1. INTRODUCCIÓN

A petición del Instituto de Desarrollo Urbano (IDU), el Consorcio Línea 1 (CL1) realiza en este documento el análisis de las ideas planteadas en el *Entregable N°4. Informe Final de Ingeniería de Valor, del Proyecto de Estructuración Integral de la Primera Línea del Metro de Bogotá* desarrollado por SENER. Documento de Ref. POC10 002 Rev. 03.

ESTACIÓN TIPO 2 TÚNEL TBM; NIVEL ANDÉN

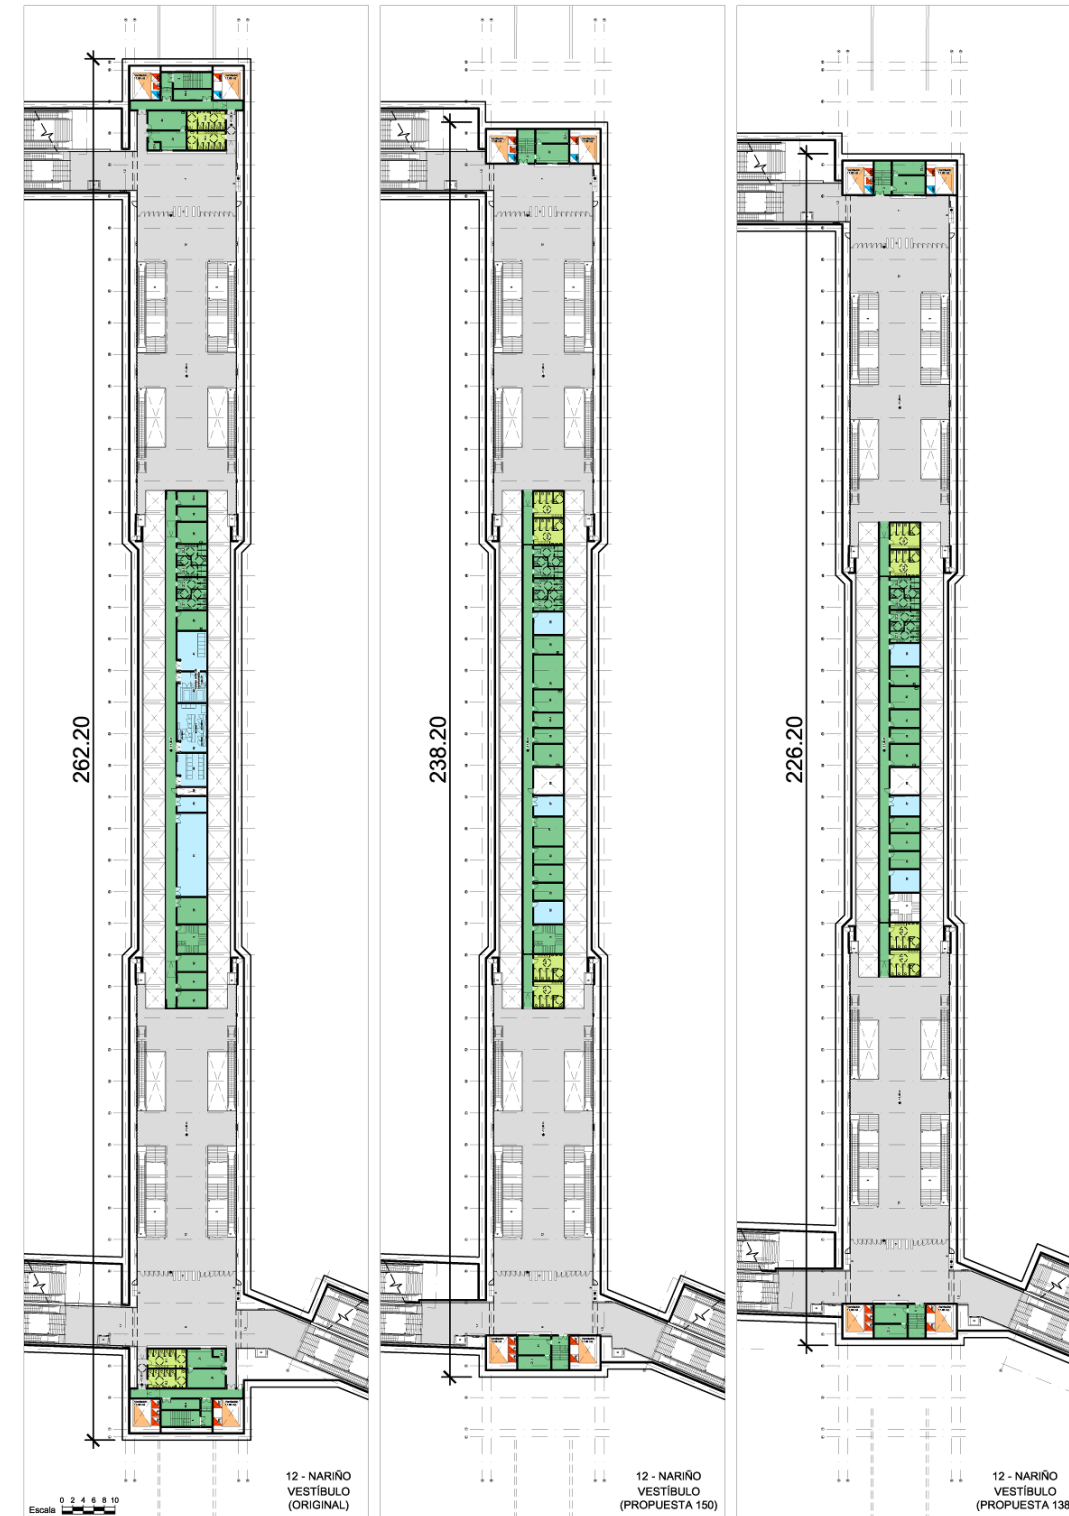
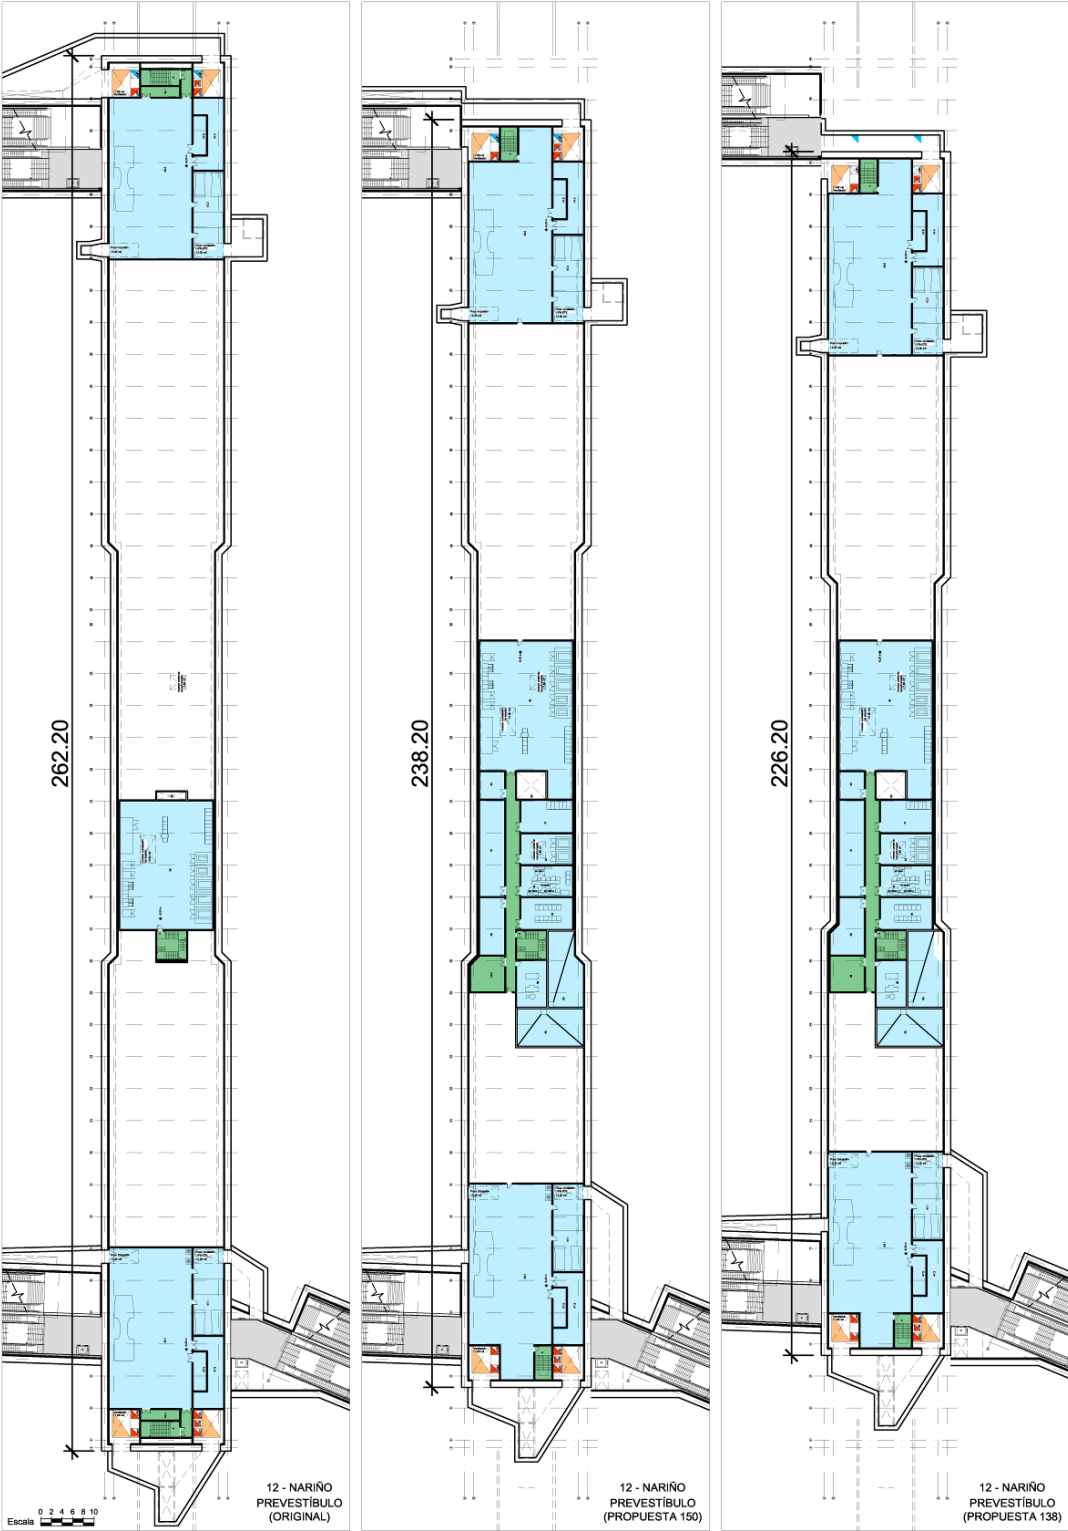
También en este caso, para hacer esta reducción de la longitud, se propone un cambio sobre las indicaciones que figuran en las Especificaciones Técnicas MB-GC-ET-0009 de los Términos de Referencia, relativas a la ubicación de diversos locales técnicos en planta andén.

Esta propuesta consiste en pasar las salas de comunicaciones auxiliares y la sala de comunicaciones de telefonía móvil de la planta de andén a la planta vestíbulo, a las salas actualmente ocupadas para usos eléctricos. Esas salas eléctricas pasarían de la planta vestíbulo a la planta prevestíbulo, junto a la subestación eléctrica.

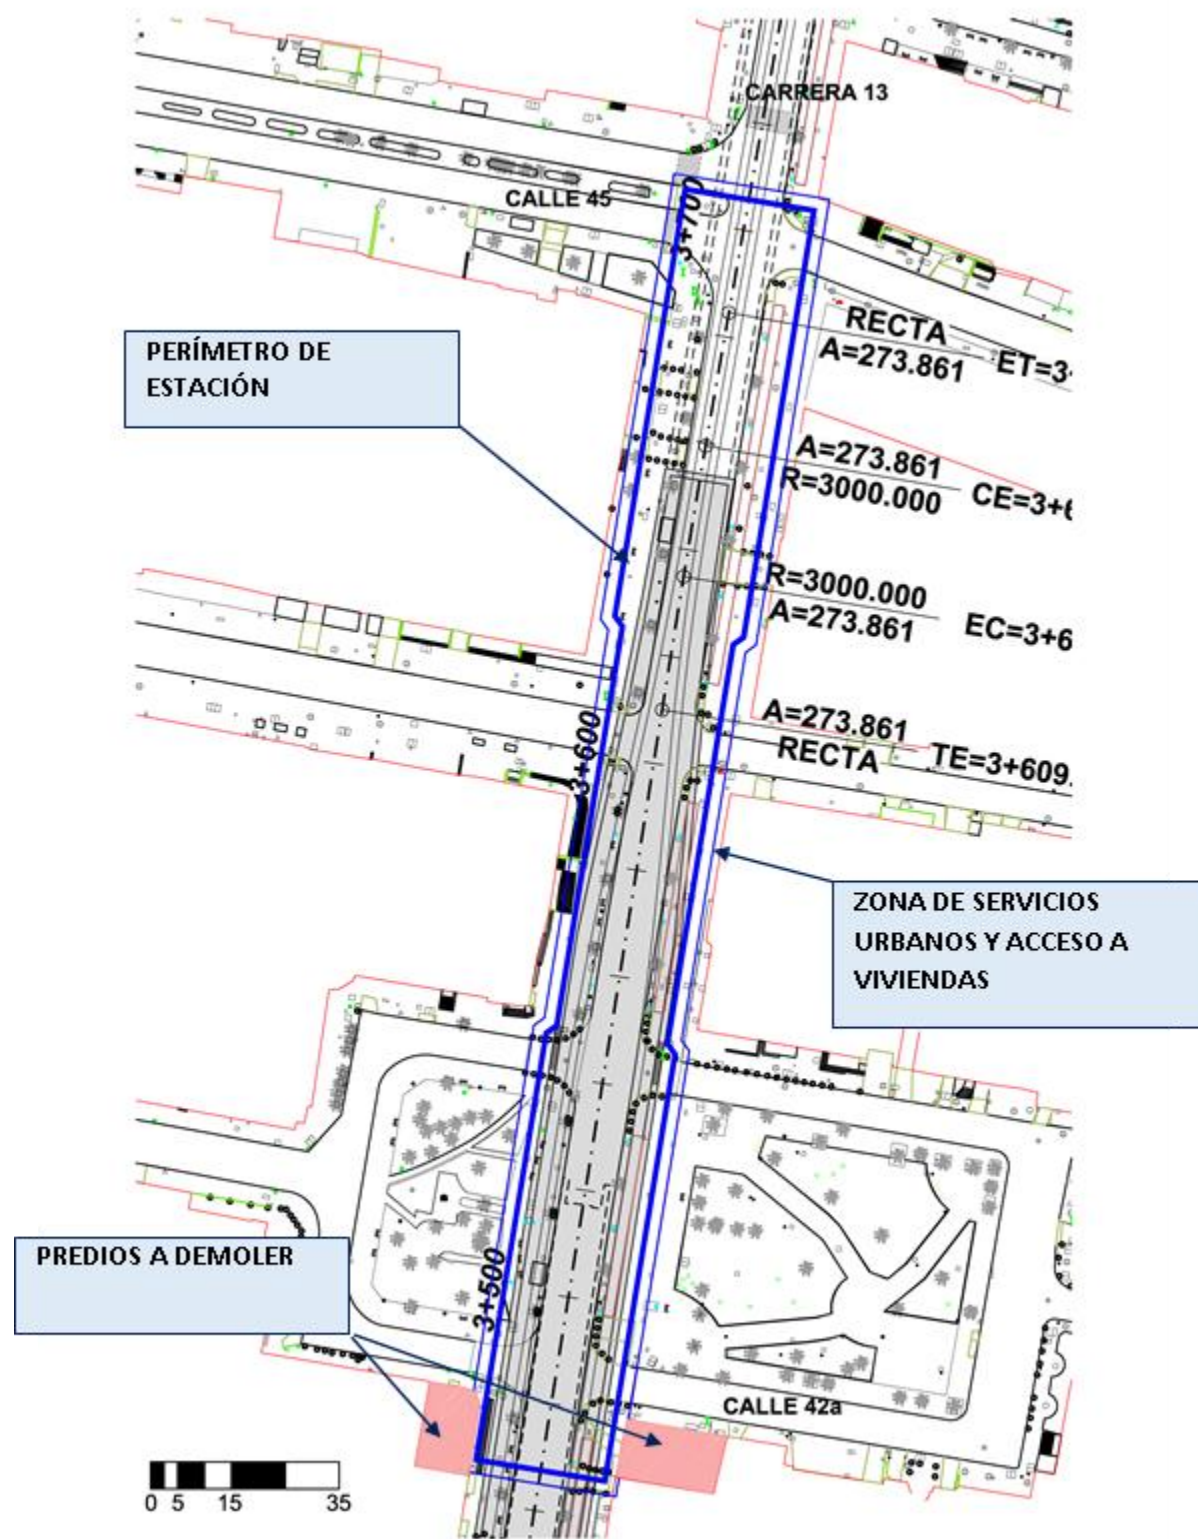
La conclusión principal y excluyente es que con una cobertura de $0,7$ diámetros el túnel es susceptible a sufrir flotabilidad, por lo que **NO es viable** esta opción y queda totalmente descartada por el riesgo que ello supone.
